Formularz zgłaszania uwag i zastrzeżeń do projektu „Programu Ochrony Środowiska dla Gminy Rogoźno na lata 2022-2025 z perspektywą do roku 2029” wraz z Prognozą oddziaływania na środowisko

Propozycje zmian w zakresie zapisów „Programu Ochrony Środowiska dla Gminy Rogoźno na lata 2022-2025 z perspektywą do roku 2029” wraz z Prognozą oddziaływania na środowisko

Uprzejmie proszę o uzupełnienie w rozdziale „3.2.5 Gospodarka wodno-ściekowa” w sekcji „INFRASTRUKTURA KANALIZACYJNA” na str. 42 informacji dotyczących kanalizacji deszczowej odprowadzającej wody do jeziora Rogoźno w oparciu o poniższe informacje:

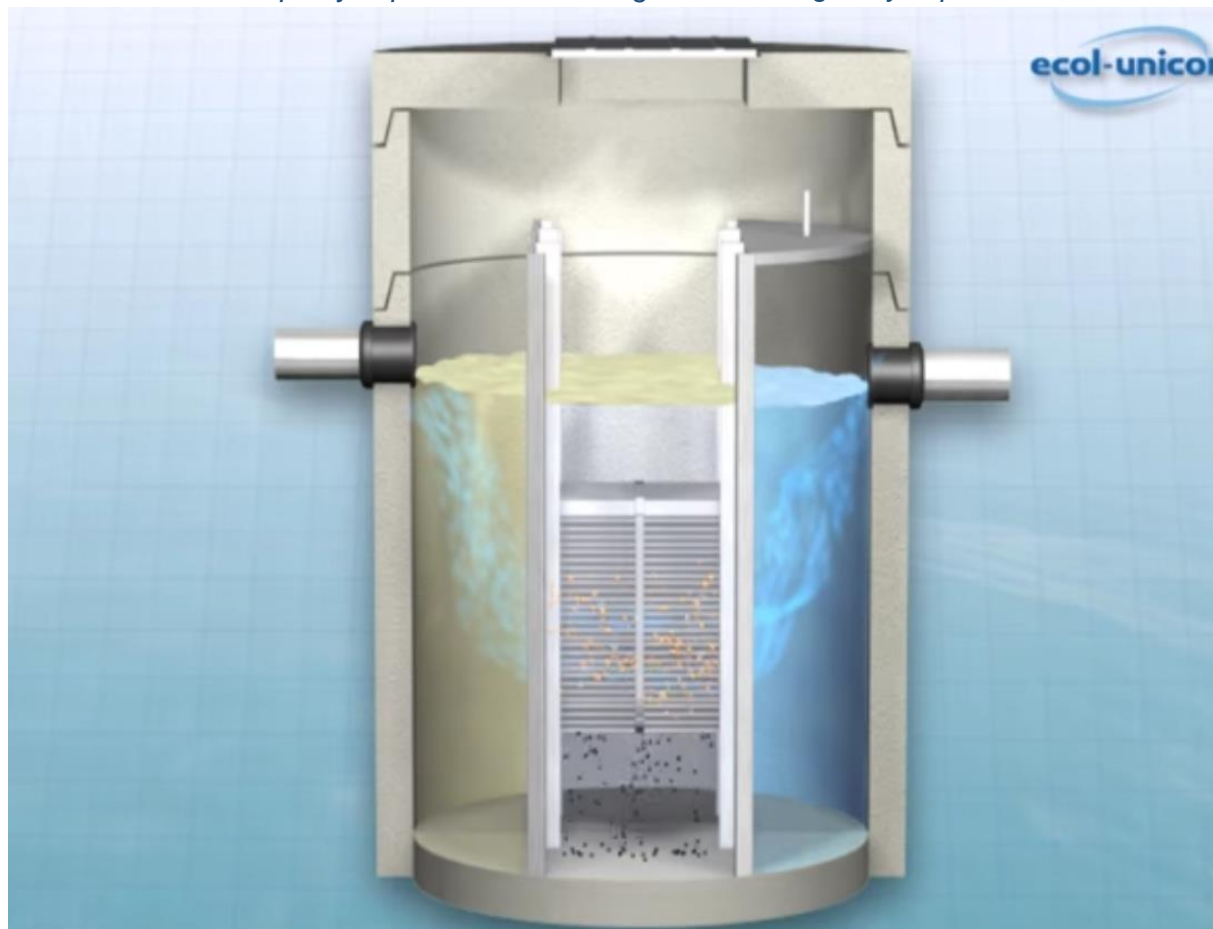
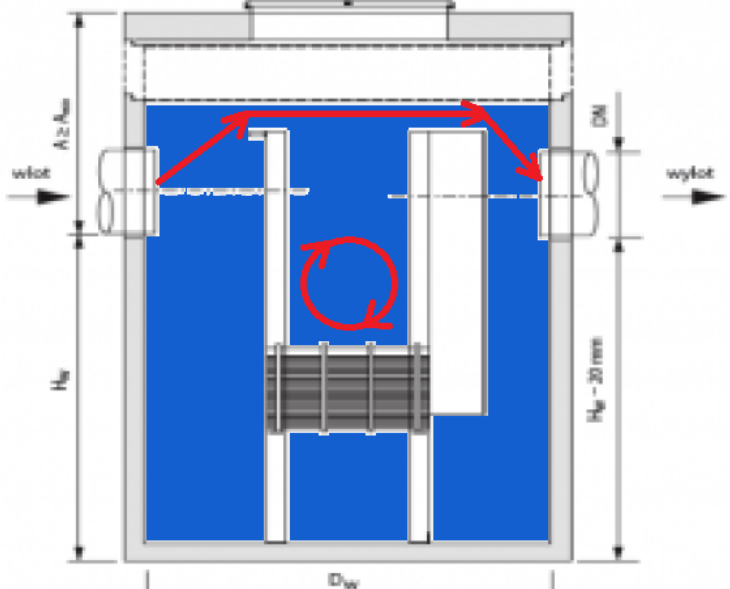
„Starosta Obornicki uznał, że odprowadzanie oczyszczonych wód opadowych i roztopowych do Jeziora Rogozińskiego jest możliwe pod warunkami:

3. Zainstalowania w każdej ze zlewni zasuw odcinającej odpływ ścieków do Jeziora Rogozińskiego w przypadku zaistnienia awarii drogowej lub innej przyczyny zanieczyszczenia wód opadowych i roztopowych na odwadnianej powierzchni.”

Stwierdzamy brak zasuw przy wyżej wymienionych separatorach. Ponadto na schematach technologicznych sieci kanalizacji deszczowej Rogoźna, widocznych na ogólnodostępnych geomapach w sieci internetowej, brak jakichkolwiek informacji na temat zasuw odcinających ścieki w przypadku jakiegokolwiek katastrofy drogowej. Oznacza to, że jakiegokolwiek wydarzenie drogowe związane z przewożeniem substancji zagrażającej środowisku wodnemu spowoduje zanieczyszczenie wód jeziora Rogoźno.

Zobrazowanie punktu pracy na przykładzie separatora Nr 8 wód opadowych i roztopowych zainstalowanego w rej ul. Kościelnej przy jeziorze Rogoźno.

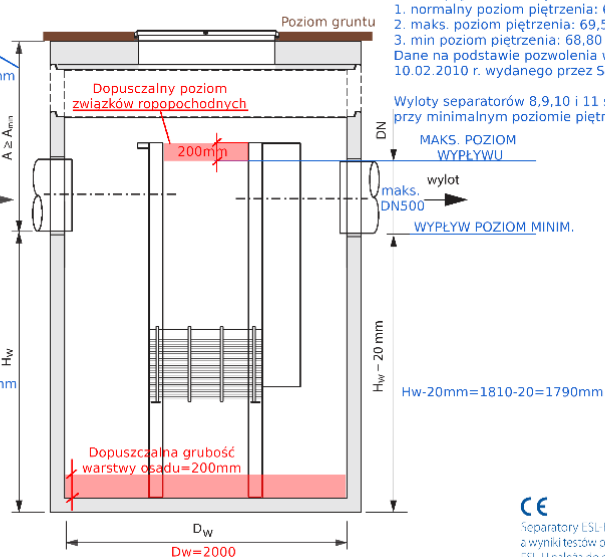
<p>Rysunek projektowy separatora ESL-H na podstawie Dokumentacji Techniczno-Ruchowej producenta.</p>	<p>Zobrazowanie punktu pracy separatora ESL-H w przypadku jego podtopienia (taka sytuacja może wystąpić w separatorach nr 8, 9, 10 i 11 zgodnie z pozwoleniem wodnoprawnym OS.IV.6341.7.2013 z dnia 15.06.2013r w zależności od poziomu wody w jeziorze Rogoźno). Zanieczyszczona woda przepłynie górną bez oczyszczenia a zebrane związki ropopochodne nad lamelami zostaną wypłukane i wypłyną do jeziora Rogoźno.</p>

Na poniższym rysunku zobrazowano punktu pracy na przykładzie separatora Nr 8 (typ ESL-H 20/200/2000) wód opadowych i roztopowych zainstalowanego w rej ul. Kościelnej przy jeziorze Rogoźno. Na karcie katalogowej (kolor czarny i szary) wprowadzono wymiary oraz opisy (kolor czerwony, niebieski i brązowy).

Wyloty separatorów 8,9,10 i 11 są zalane całkowicie pod powierzchnią nawet przy minimalnym poziomie piętrzenia wody w jeziorze Rogoźno.
